כך נראה דוח אמיתי של גאיה הנדסה

לפניכם מספר עמודים נבחרים מתוך דוח הנדסי שהוכן עבור דיירים.

2.2. מרווח בין ההלבשות המשיקים ביניהן.

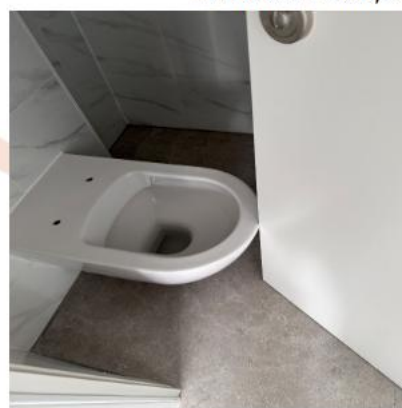
מפגש פינתי של הפרופילים (גרונג) אינו צמוד ו\או ההלבשות המשיקים ביניהן. נדרש לפרק את הפרופילים שאינם מותקנים לפי כללי המקצוע הטובים ולהרכיבם מחדש. מרווחים מזעריים ניתן למלא בחומר מילוי מתאים.
